**Courriel au NPCC (versions anglaise et
française)**

Objet : Résumé pour distribution CC (TPL-001)

Here is a summary of the information and my interpretations regarding DC distribution panels and DC circuits.

Figure 5-9 — Station DC Supply and DC Control Circuits Boundary

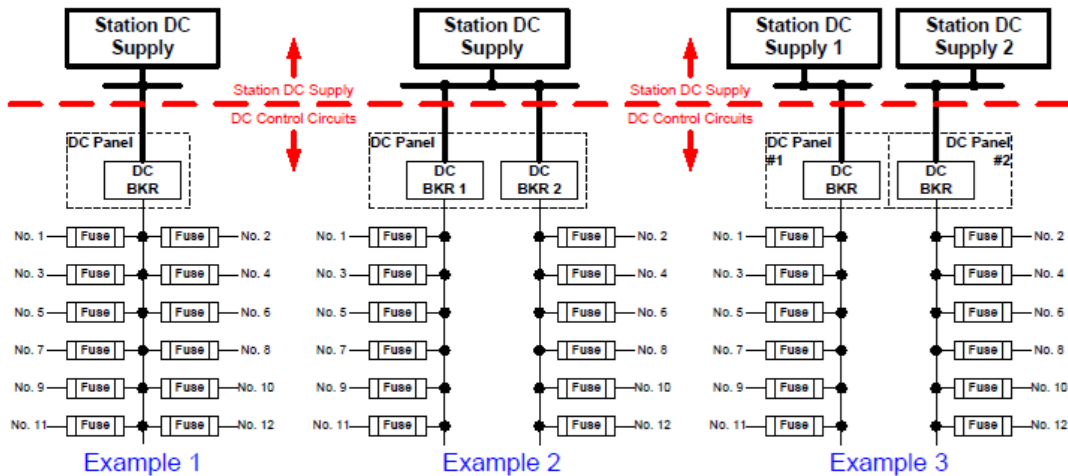
Il est indiqué que l'exemple 1 ne respecte pas les critères de redondance (on doit considérer la perte du circuit principal) et que l'exemple 2 les respecte (nous n'avons pas à considérer la perte des 2 circuits principaux en même temps).

Par contre, ces exemples ne représentent pas vraiment des arrangements typiques et c'est difficile de savoir ce qu'ils entendent par « main circuits ».

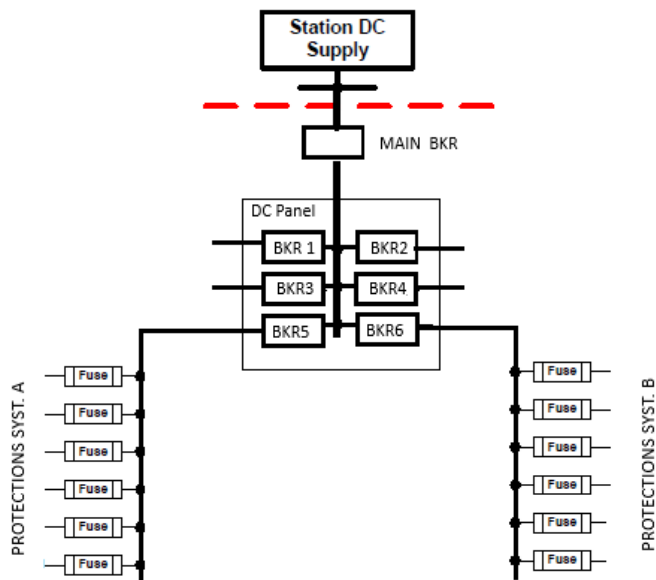
Voici un arrangement typique que nous avons (panneau de distribution unique, disjoncteur principal en amont du panneau, jeux de fusibles individuels pour chaque protection) :

Pour cet arrangement, mon interprétation est que nous devons considérer la perte simultanée des 2 circuits qui alimentent les protections par l'ouverture du disjoncteur principal.

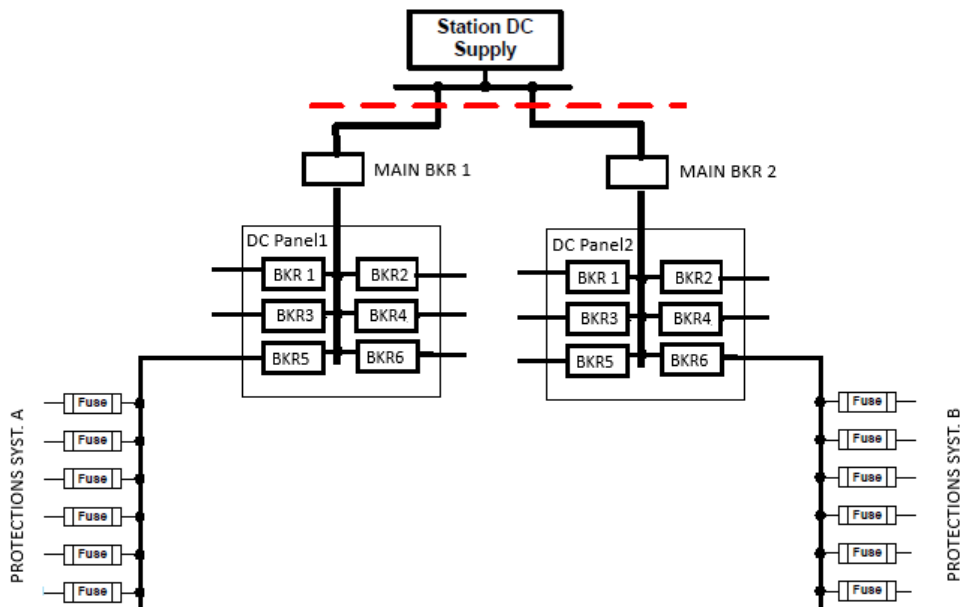
Voici un arrangement que nous pourrions utiliser dans le futur (par ex. dans les postes où il manque d'espace pour installer une 2^e batterie) :

Pour cet arrangement, mon interprétation est que nous n'avons pas à considérer la perte simultanée des 2 panneaux.

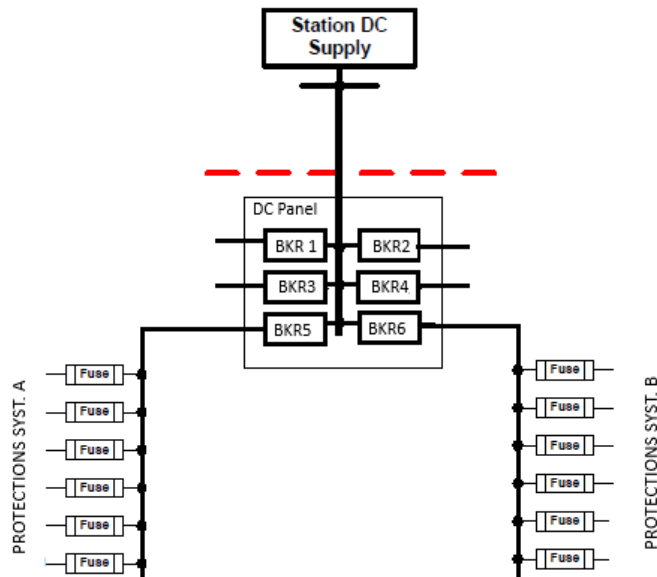
L'arrangement suivant montre cette situation :

Comme il n'y a pas de point de coupure entre la batterie et le panneau, et qu'il n'y a pas de disjoncteur principal dans le panneau (seulement les disjoncteurs des circuits), mon interprétation est que c'est « électriquement » équivalent à l'exemple 2 de la figure 5.9 du « technical paper » de 2009.

Avec un tel arrangement, nous n'aurions donc pas à considérer la perte simultanée des 2 circuits qui alimentent les protections.

Figure 5-9 — Station DC Supply and DC Control Circuits Boundary

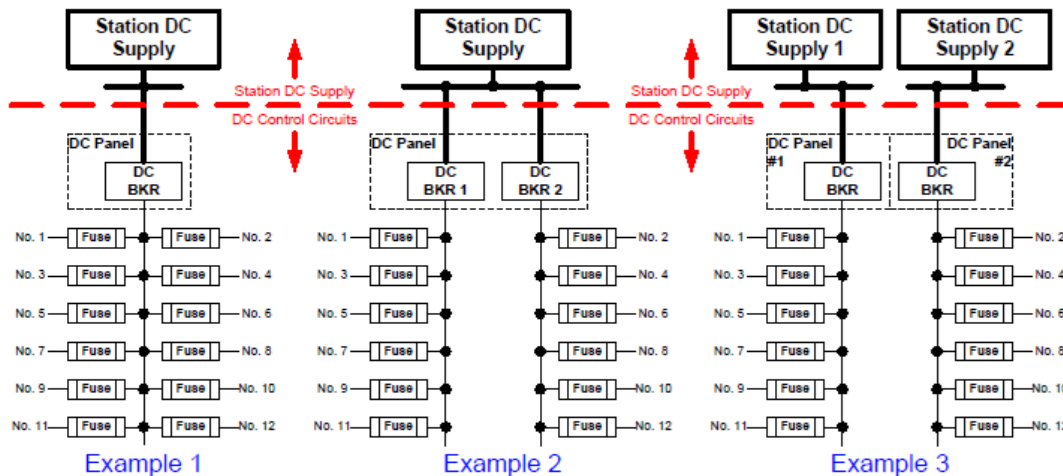
It is indicated that example 1 does not meet redundancy criteria (we must consider the loss of the main circuit), while example 2 does (we do not have to consider the loss of both main circuits at the same time).

However, these examples do not really represent typical arrangements, and it is difficult to determine what is meant by “main circuits.”

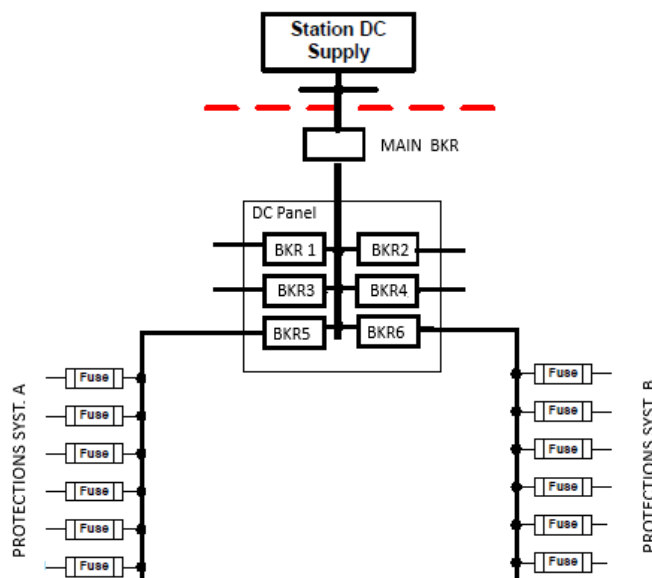
Here is a typical arrangement we have (single distribution panel, main breaker upstream of the panel, individual fuse sets for each protection):

For this arrangement, my interpretation is that we must consider the simultaneous loss of the two circuits supplying protections due to the opening of the main breaker.

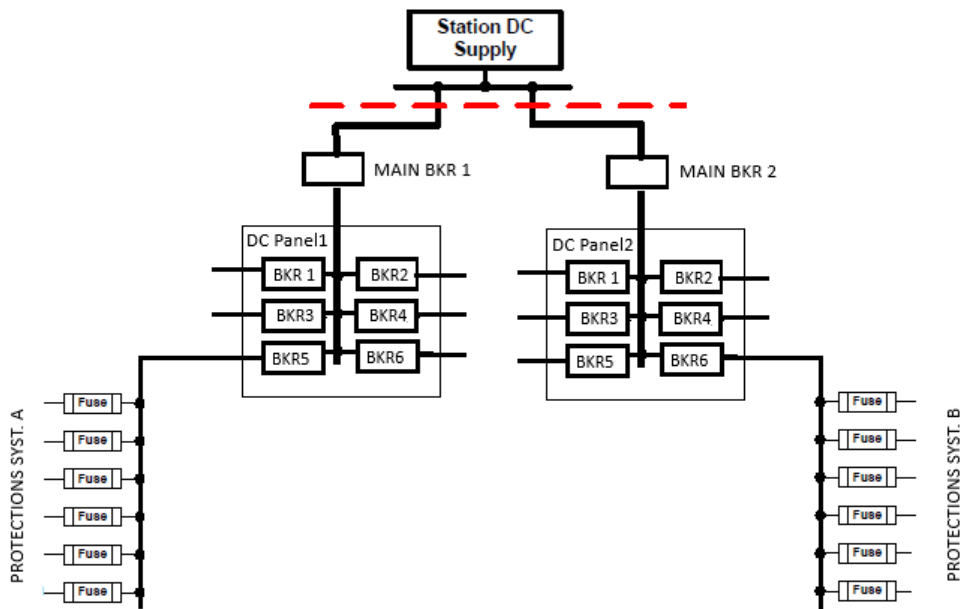
Here is an arrangement that we could use in the future (e.g., in stations where there is not enough space to install a second battery):

For this arrangement, my interpretation is that we do not have to consider the simultaneous loss of the two panels.

The interpretation would remain the same if the two groups of circuits are physically located in the same panel (this may be the situation at RTA).

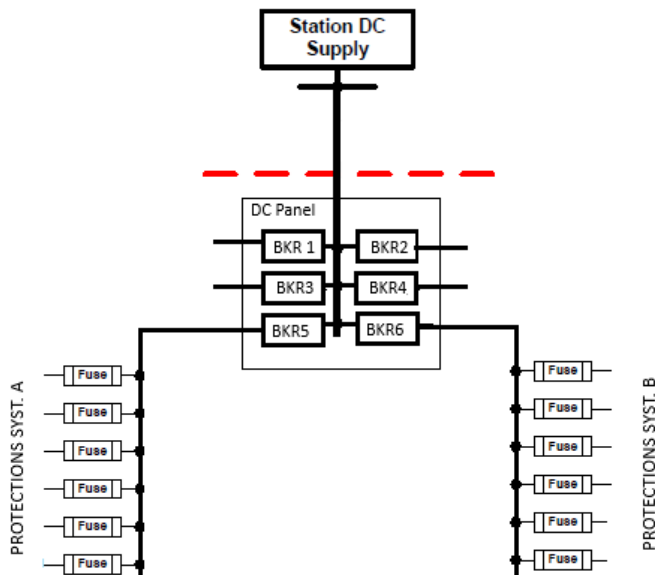
The following arrangement illustrates this situation:

Since there is no isolation point between the battery and the panel, and there is no main breaker in

the panel (only circuit breakers for individual circuits), my interpretation is that it is “electrically” equivalent to example 2 of Figure 5.9 of the 2009 technical paper.

With such an arrangement, we would therefore not have to consider the simultaneous loss of the two circuits supplying protections.
